Ændringer til Internal Report No: VA2

09.02.1970

Ændring af printudlæg for RCLM 400

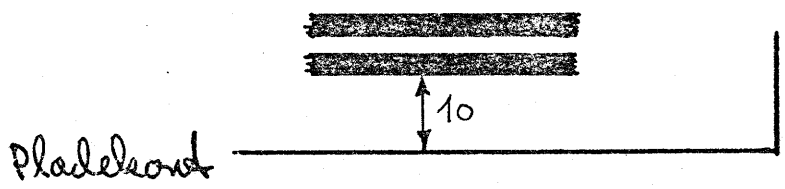
1. Testpunkter flyttes 15mm. længere ind på kortet, således at der nu bliver 30m.m. fra bagkanten til testpunktet.

2. Alle ledere der føres til testpunkter skal have forbindelse med testpunktet på printsiden.

3. Markeringen af testpunkterne sker på komponentsiden således at bogstaverne A, B, C, ... står retvendt og ligge til venstre for testpunkterne, når kortet er orienteret med stikben iv. 1. opad.

Printer må ikke komme længere ind 10 mm. fra pladekant.
